Toets op rapport verkenning banenstelsel Schiphol

Effecten geluid en capaciteit

Opdrachtgever	:	Ministerie van Infrastructuur en Waterstaat
Auteur(s)	:	
Controle door	:	
Datum	:	1 december 2020
Ons kenmerk	:	i&w200802rap
Versie	:	Definitief
Opgesteld door	:	Adecs Airinfra Consultants BV en MovingDot BV
Adres ADECS	:	WTC Den Haag Toren C 8 ^e etage Prinses Beatrixlaan 542 2595 BM Den Haag
Telefoon ADECS	:	+31 (0)85 00 711 00
Adres MovingDot	:	Antareslaan 43 2132 JE Hoofddorp
Telefoon MovingDot	:	+31 (0)88 668 3000
E-mails	:	info@airinfra.eu / info@movingdot.nl
Websites	:	www.airinfra.eu / www.movingdot.nl
KvK nr. ADECS	:	54629179
KvK nr. MovingDot	:	34387249

Figuur 1 Huidig banenstelsel (5P-Seg).

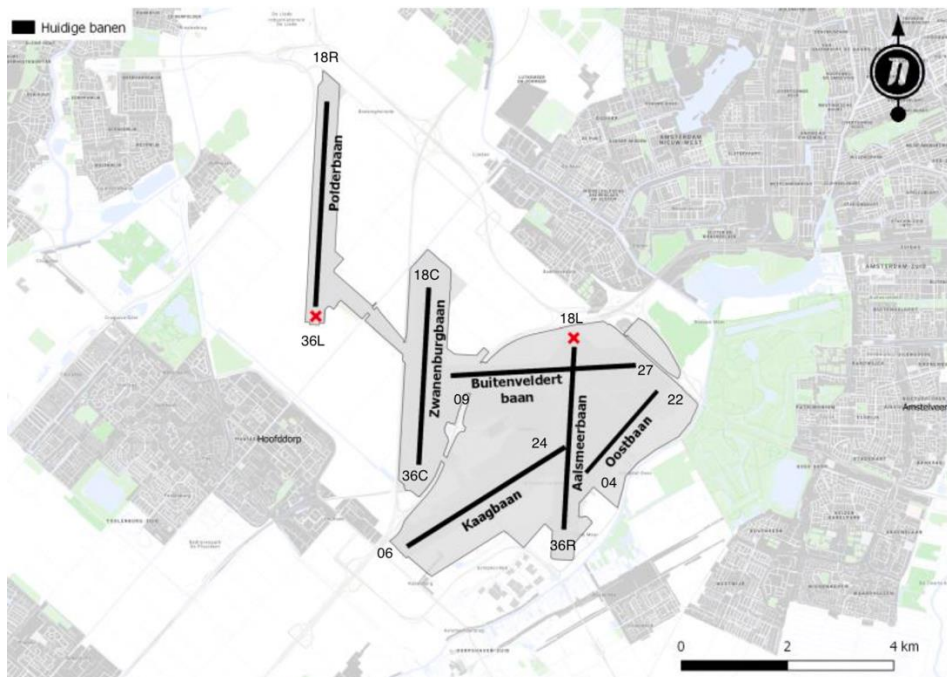
In het drukke en complexe Nederlandse luchtruim achten wij een afhandelingsconcept met segregatie op gewicht als potentieel onveilig, bovendien niet haalbaar en daarmee de aanname niet plausibel. De opstellers van de verkenning geven aan dat nader onderzoek de haalbaarheid zal moeten aantonen, onze verwachting is dat dit onderzoek zal aantonen dat dit scenario niet veilig genoeg is en ook de gevraagde capaciteit niet zal kunnen leveren.

Figuur 2 Huidig banenstelsel met verlengde Oostbaan (5PO en 5PO-Start).

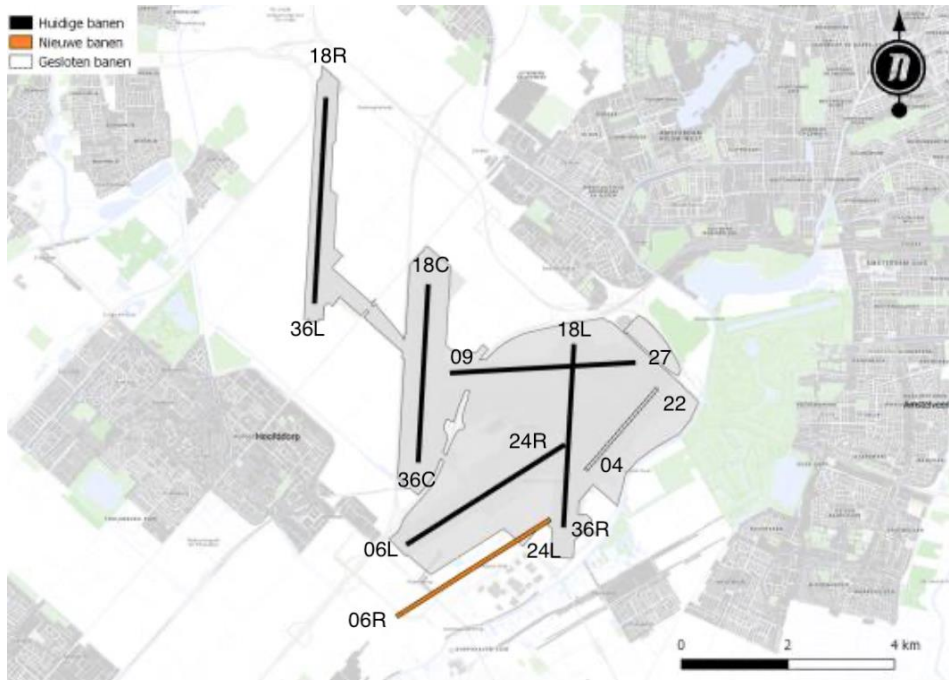
1. Landingscapaciteit: de benadering van de landingsconfiguraties L06+36R en L06+04 is niet consistent. Analoog aan landingscombinatie 06+36R zou ook voor 06+04 zichtlimieten van 5000 m en 2001ft wolkenbasis verwacht worden, dit is stringenter dan opgenomen in de tabellen in de toets. Stringentere condities betekent dat er sneller naar een volgende combinatie in de preferentie overgeschakeld zal moeten worden.

2. Startcapaciteit: voor S24+22 is een capaciteit van 37 vluchten per baan per uur gegeven. Dit lijkt niet plausibel en te hoog ingeschat. Deze capaciteit is alleen haalbaar als er voldoende spreiding van het verkeer over de vertrekroutes zit. Op basis van afbeeldingen en beschrijvingen in de verkenning constateren wij dat er geen separate vertekroute naar het oosten (sector 2) is gedefinieerd die eerder afsplitst van de overige vertekroutes. Hierdoor ontstaat een lang gezamenlijk traject, wat een negatief effect heeft op capaciteit. Verkeer naar het oosten (sector 2) "rechtsom" sturen (vanuit baan 24), helpt hierbij niet omdat dit verkeer het landend verkeer tegenkomt, opnieuw met negatieve impact op capaciteit. NB: dit effect geldt voor alle nieuw ontworpen vertekroutes naar het zuidoosten, ook voor andere scenario's.

3. Het is onduidelijk waarom bij starten 24+22 alleen bij 5000m/2001ft kan plaatsvinden. Dit is niet consistent met de filosofie voor landingen. We verwachten hier dezelfde eisen voor zicht en wolkenbasis als bij de landingscombinatie 24+18L. Dit is minder stringenter dan opgenomen in de tabellen in de toets.

Wij beoordelen de meteorologische limieten en de capaciteiten van RMO's waarbij gebruik gemaakt wordt van baan 24 en de verlengde Oostbaan als niet plausibel.
